SERVICE INFO – INA 0108

Fjerning av støy mot aggregatdriften

Produsent: Opel/Vauxhall
 Modeller: Astra H, Signum, Vectra C, Zafira B
 Motorer: Z18XER
 Artikkel nr.: 535 0143 10

Figur 1: Skifte en stiv remskive på en friløpsremskive OAP

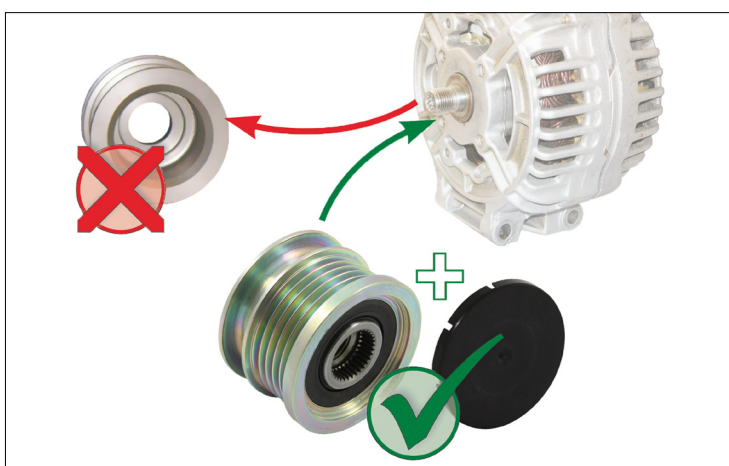
På grunn av de kraftige vibrasjonene til den V-ribbede remmen, kan det produseres høye lyder i kjøretøy med en stiv generatorremskive.

Som en teknisk løsning tilbyr Schaeffler Automotive Aftermarket en friløpsremskive OAP til disse kjøretøyene. Dette reduserer de dynamiske belastningene i aggregatdriften, og hindrer dermed støyutslipp.

Schaeffler Automotive Aftermarket anbefaler at de berørte kjøretøyene ettermonteres med en friløpsremskive OAP 535 0143 10. Vennligst merk: Det er viktig å følge de medfølgende monteringsanvisningene!
